原子力発第20072号
令和2年 5月29日

伊方発電所原子炉施設保安規定変更認可申請書

伊方発電所原子炉施設保安規定変更比較表

図1 品質マネジメントシステムのプロセスの相互関係

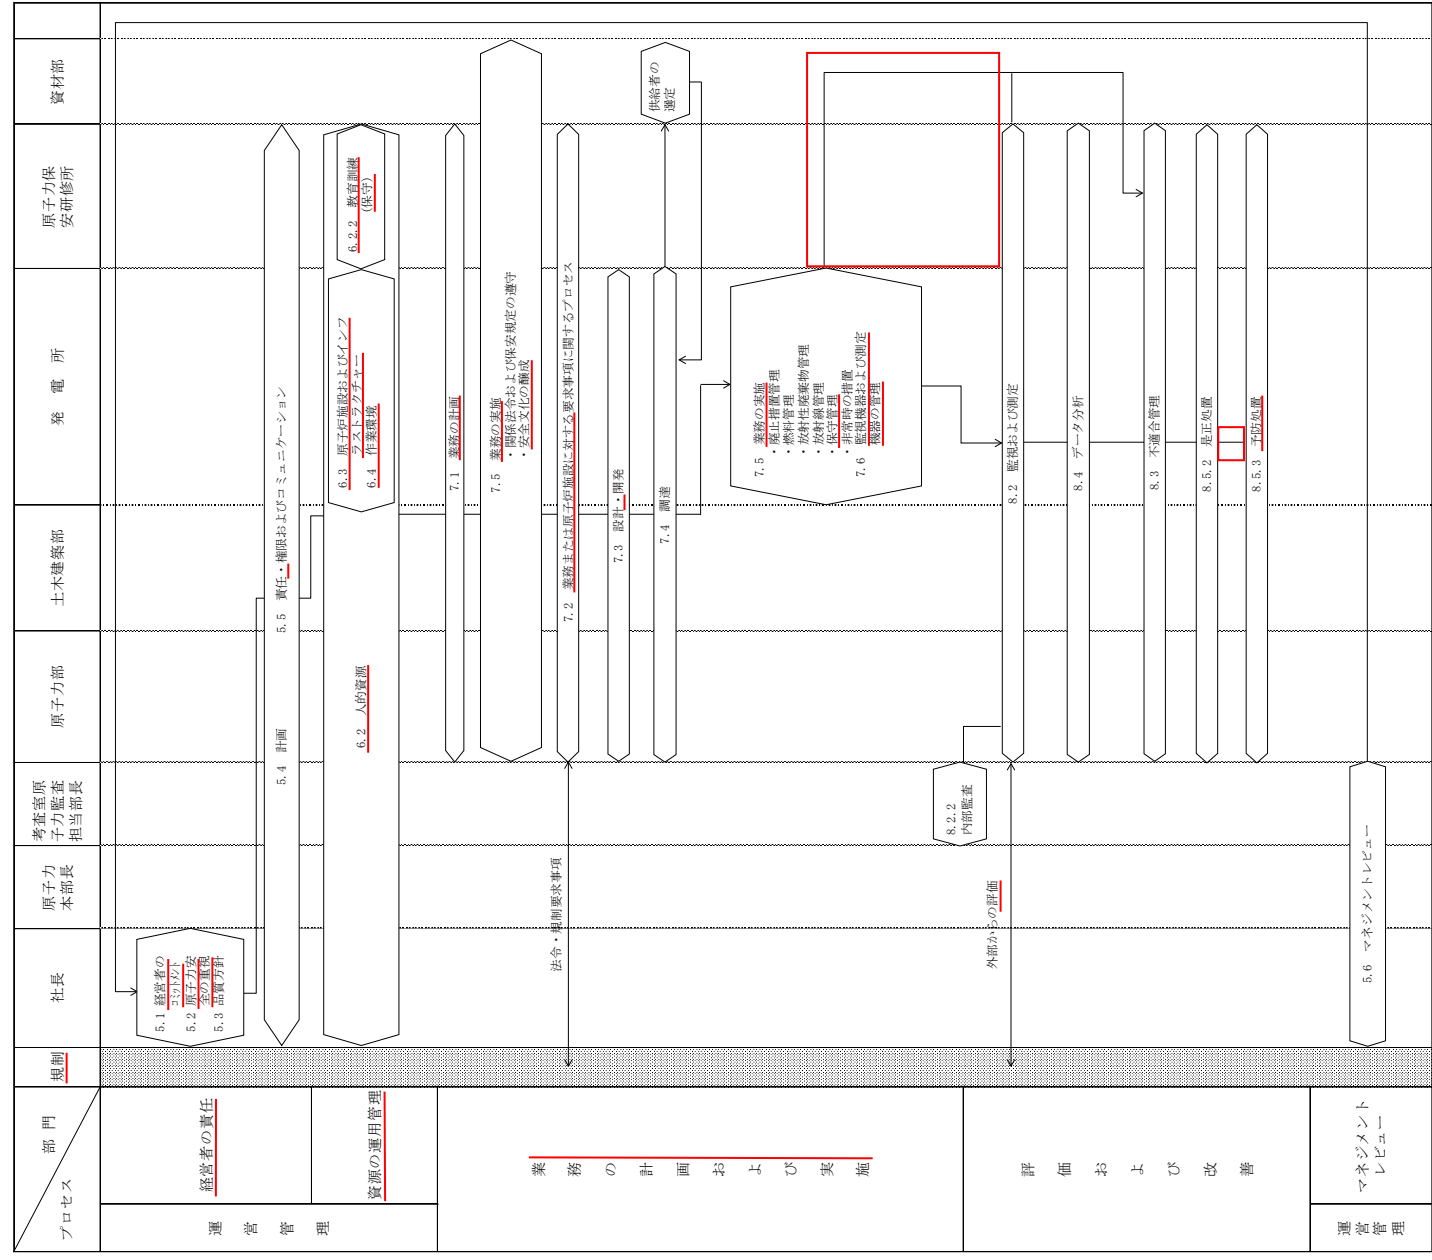
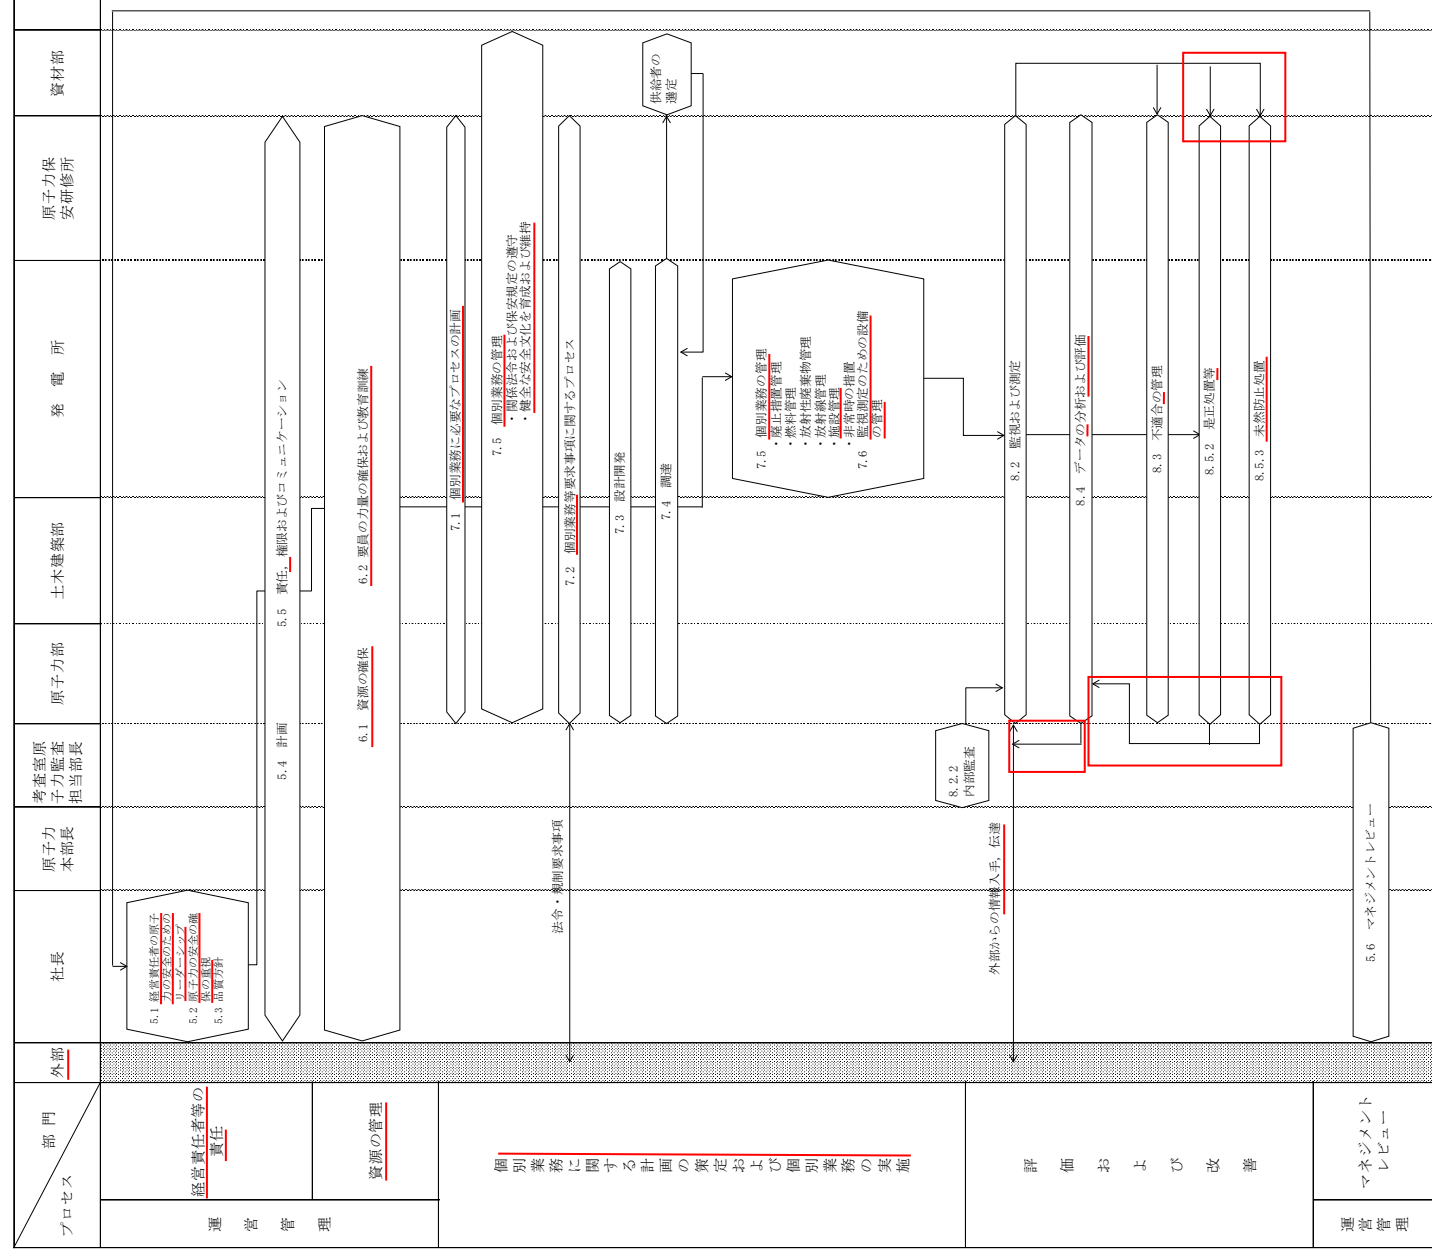
変更前	変更後	備考
<p>(4) <u>組織は、これらのプロセスを、本品質保証計画に従って運営管理する。</u></p> <p>(5) <u>原子力安全の達成に影響を与えるプロセスをアウトソースすることを組織が決めた場合には、組織はアウトソースしたプロセスに関して管理を確実にする。これらのアウトソースしたプロセスに適用される管理の方式および程度は、組織の品質マネジメントシステムの文書に定める。</u></p>	<p>(5) <u>組織は、技術的、人的、組織的な要因の相互作用を適切に考慮して、効果的な取組みを通じて、次の状態を目指すことにより、健全な安全文化を育成し、および維持する。</u></p> <p>a) <u>原子力の安全および安全文化の理解が組織全体で共通のものとなっている。</u></p> <p>b) <u>風通しの良い組織文化が形成されている。</u></p> <p>c) <u>要員が、自ら行う原子力の安全に係る業務について理解して遂行し、その業務に責任を持っている。</u></p> <p>d) <u>全ての活動において、原子力の安全を考慮した意思決定が行われている。</u></p> <p>e) <u>要員が、常に問いかける姿勢および学習する姿勢を持ち、原子力の安全に対する自己満足を戒めている。</u></p> <p>f) <u>原子力の安全に影響を及ぼすおそれのある問題が速やかに報告され、報告された問題が対処され、その結果が関係する要員に共有されている。</u></p> <p>g) <u>安全文化に関する内部監査および自己評価の結果を組織全体で共有し、安全文化を改善するための基礎としている。</u></p> <p>h) <u>原子力の安全にはセキユリティが関係する場合があることを認識して、要員が必要なコミュニケーションを取っている。</u></p> <p>(6) <u>組織は、機器等または個別業務に係る要求事項（関係法令を含む。以下「個別業務等要求事項」という。）への適合に影響を及ぼすプロセスを外部委託することとしたときは、当該プロセスが管理されているようにする。</u></p> <p>(7) <u>組織は、保安活動の重要度に応じて、資源の適切な配分を行う。</u></p>	<p>原子力規制における検査制度の見直しに伴う変更（品質規則の制定に伴う変更）</p>

図204

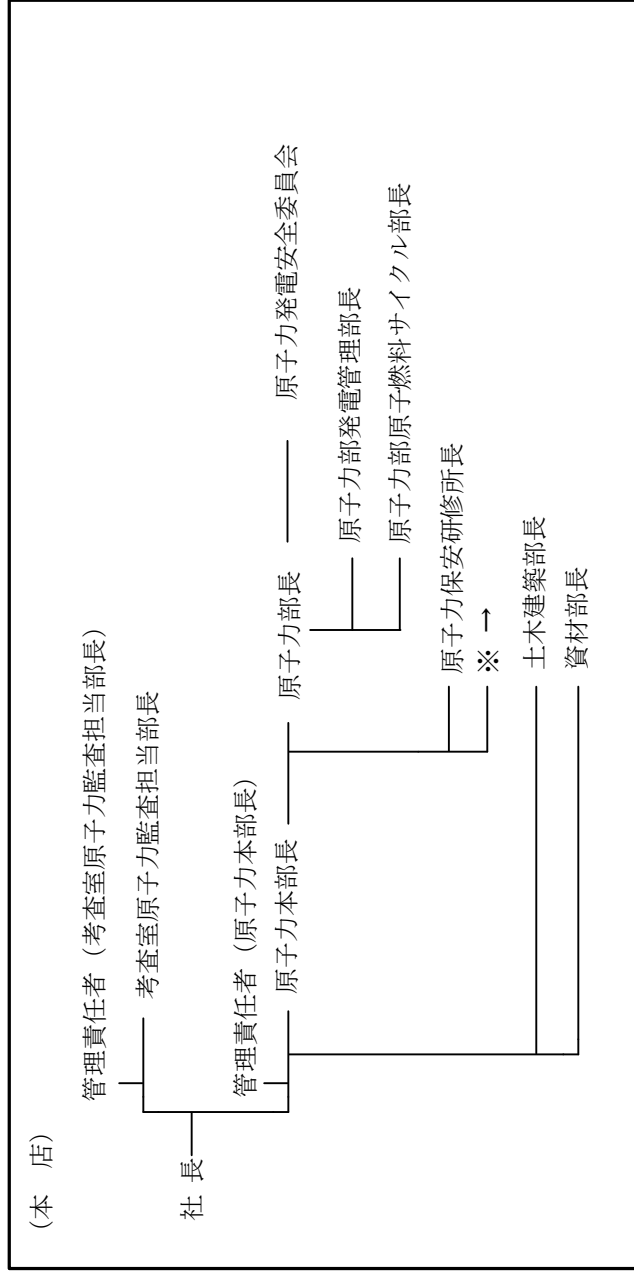
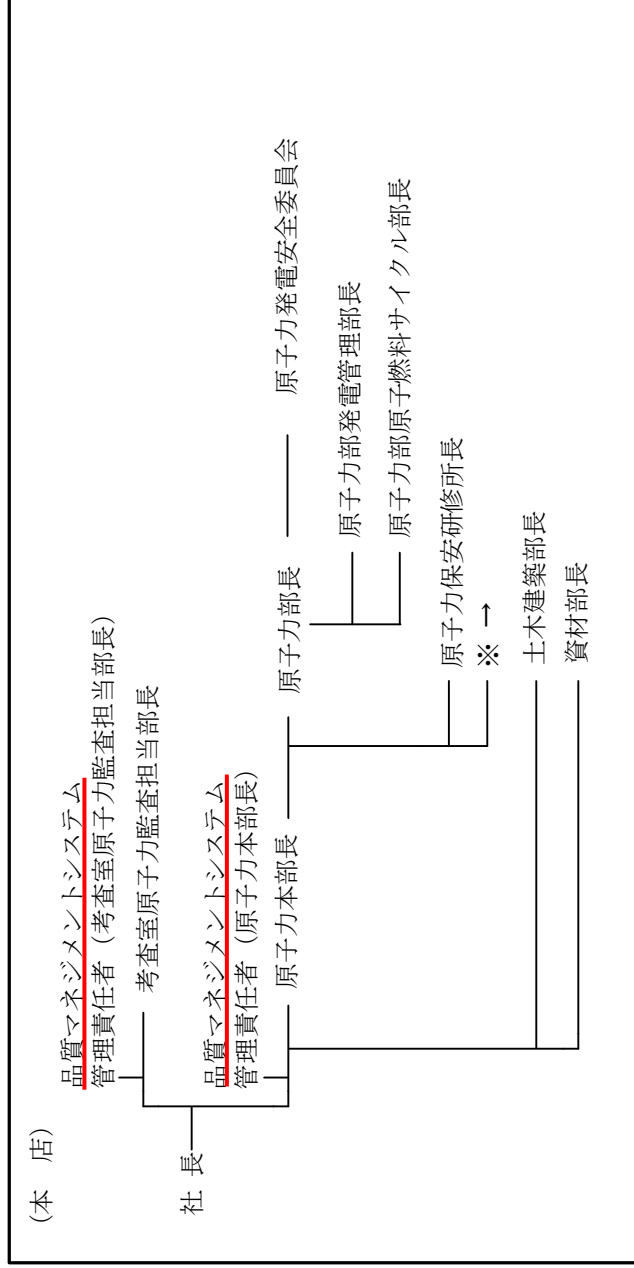
原子力規制における検査制度の見直しに伴う変更(品管規則の制定に伴う用語の変更(「管理責任者」を「品質マネジメントシステム管理責任者」に変更))

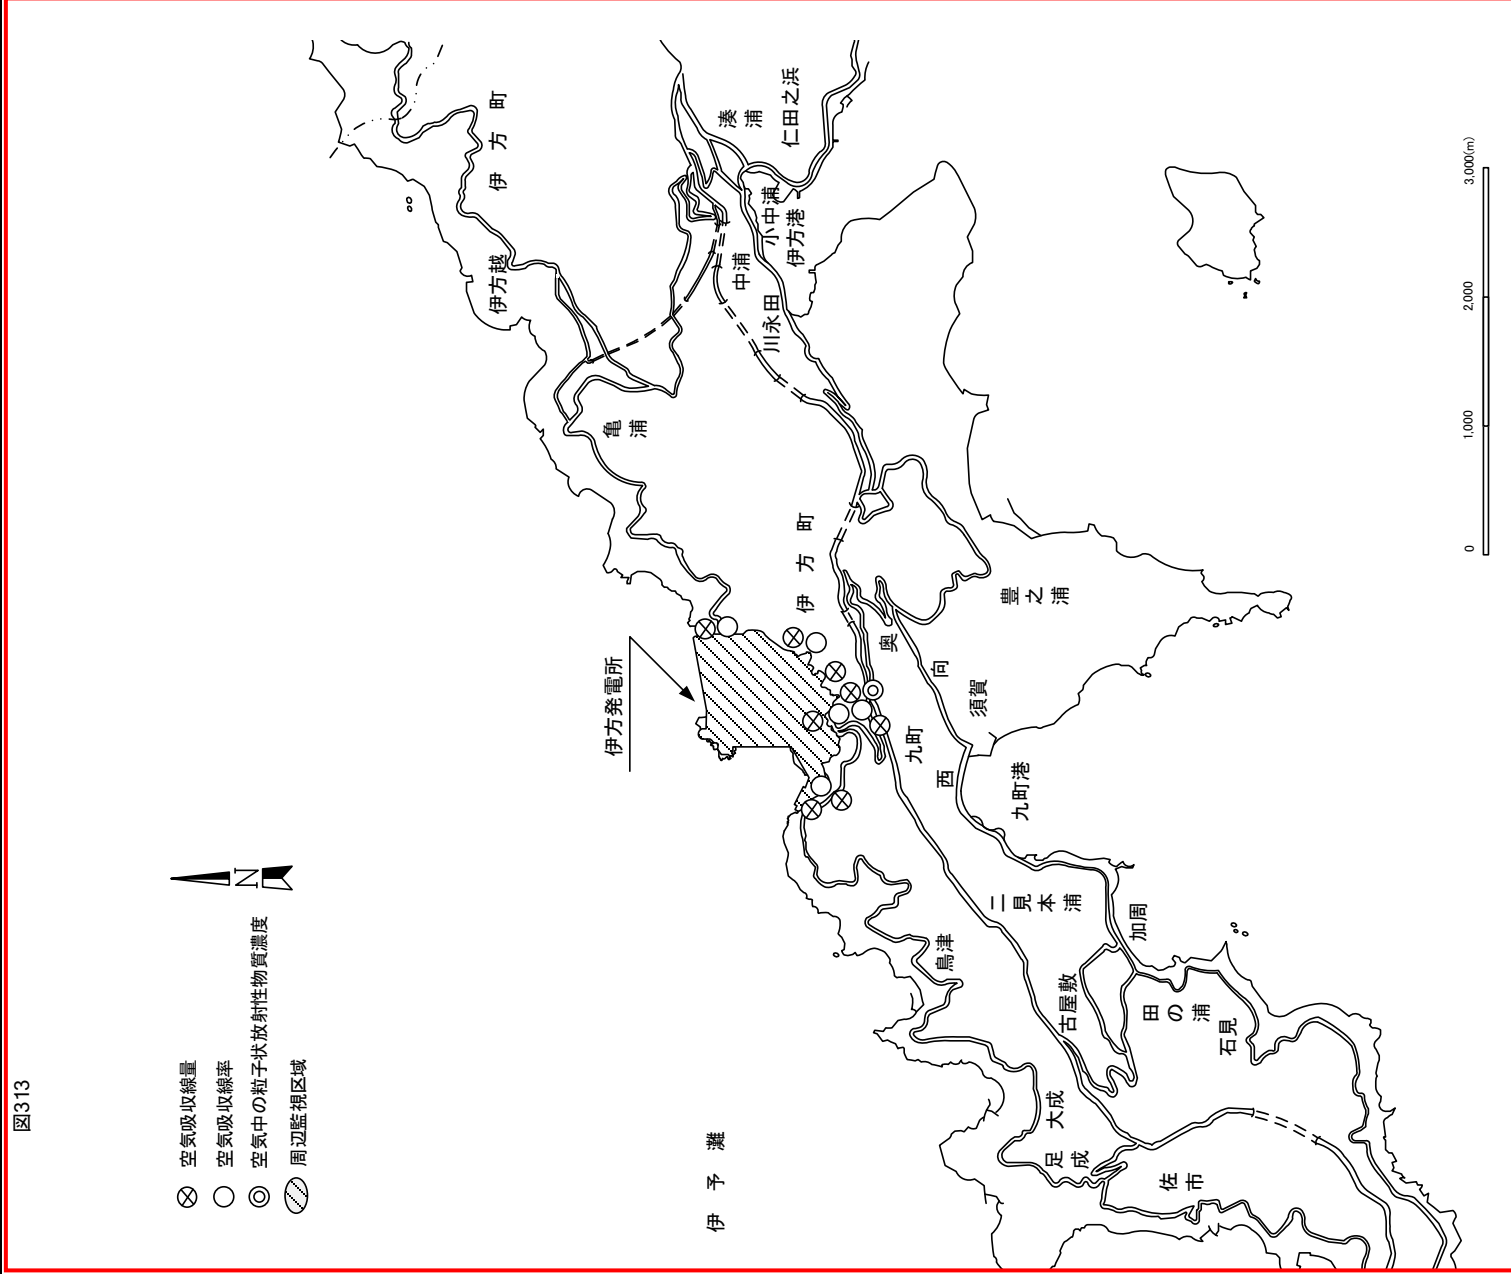
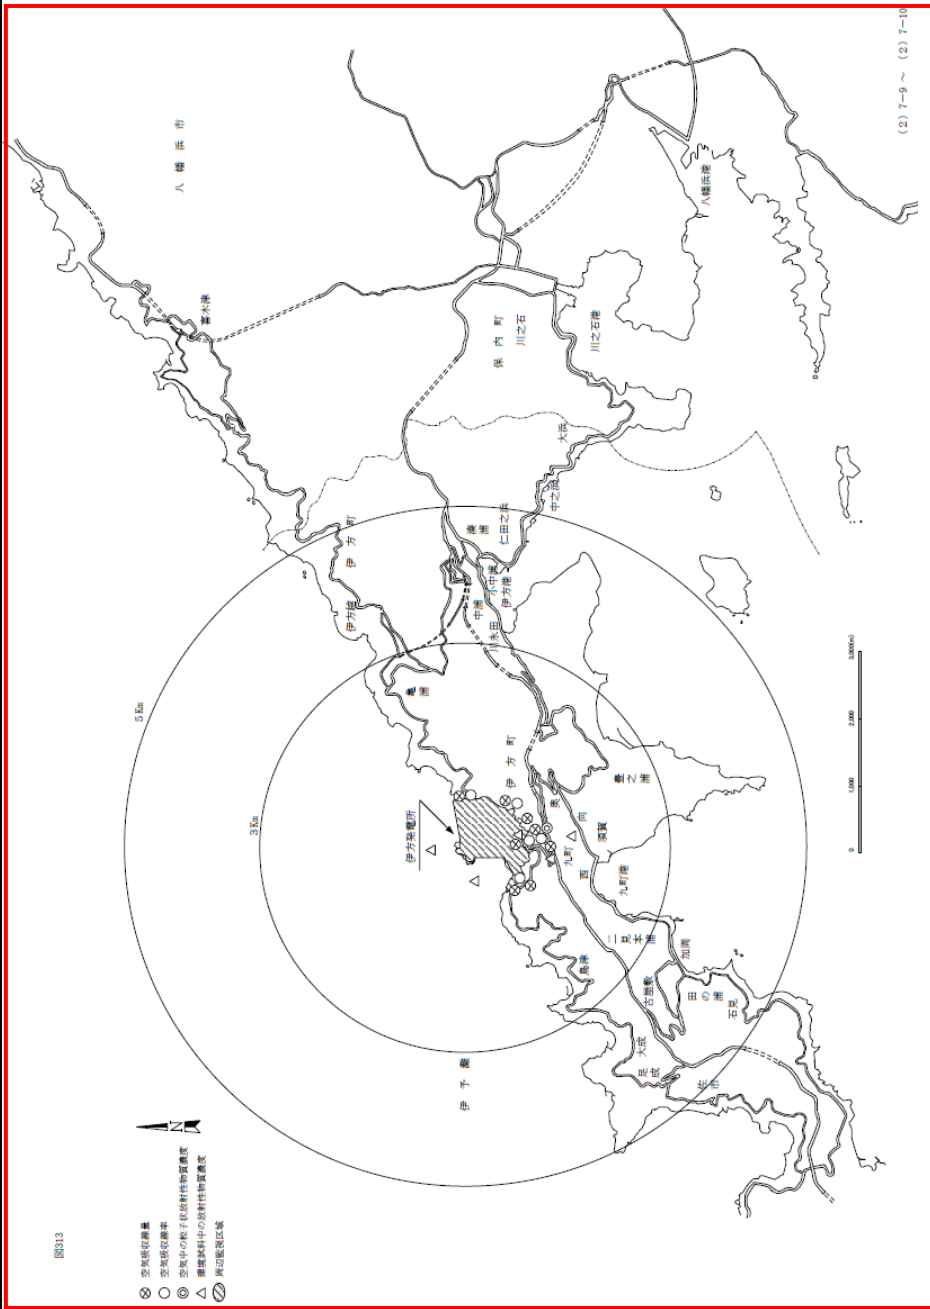
原子力規制における検査制度の見直しに伴う変更（平常時の環境放射線モニタリングは第313条の2に明記するため、本条から平常時の環境放射線モニタリング項目を削除）
